Emne: Jydalen: endringar før 2. gangs handsaming

Vi held no på å ferdighandsame Jydalen, og har nokre spørsmål, mindre rettingar og tillegg vi ber dykk om å utføre. Har de høve til å levere dette **seinast i løpet av torsdag denne veka, 9. februar?**

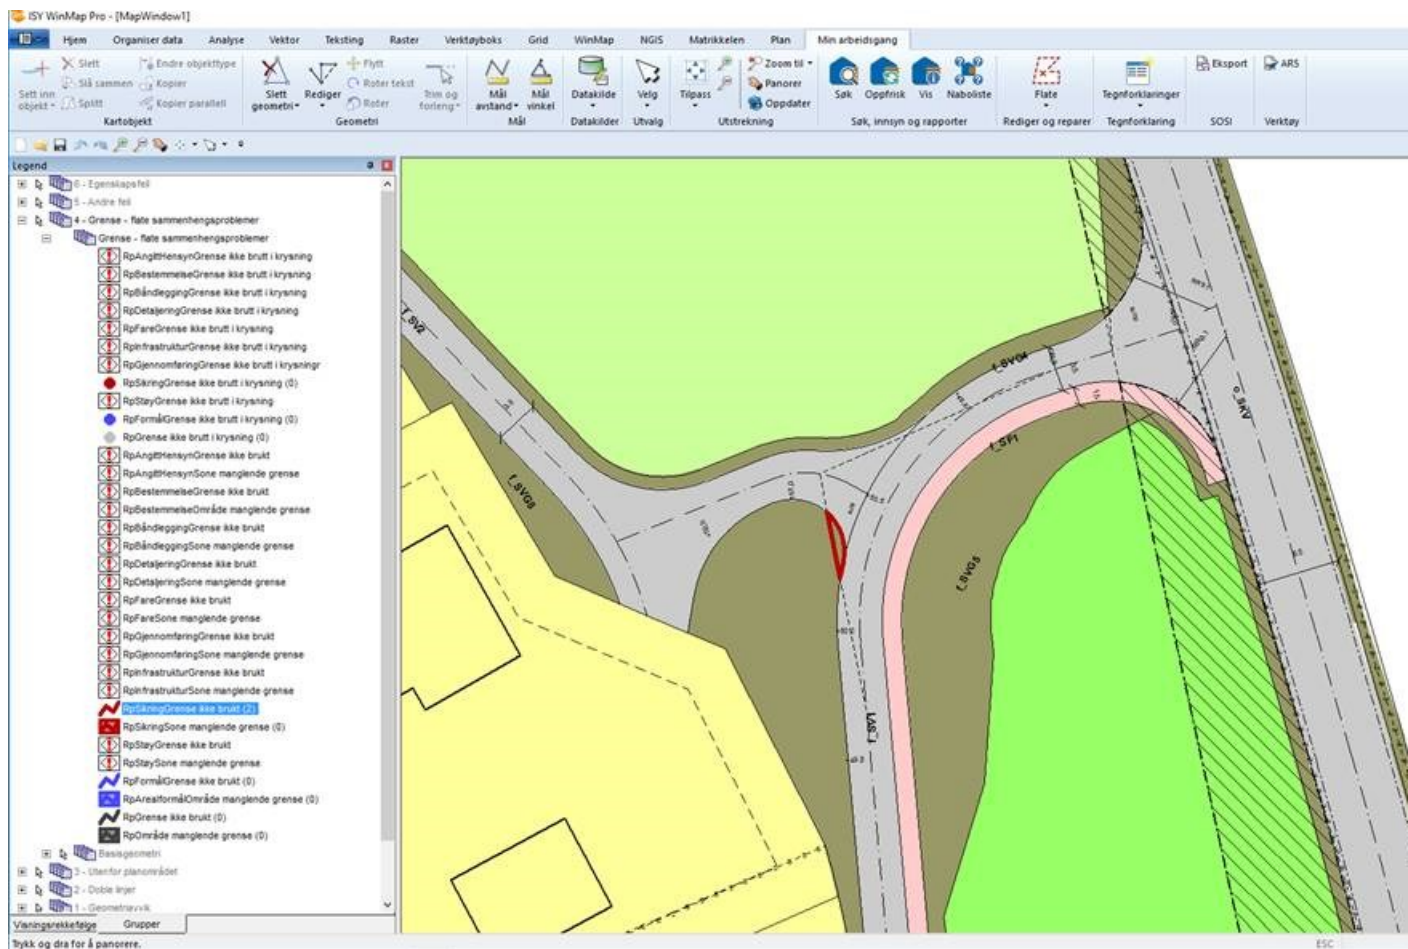
- Geodataavdelinga informerer om at det manglar sikringszone ved raudbrun markering (sjå under), og vi ber om at de sender inn oppdatert SOSI-fil.
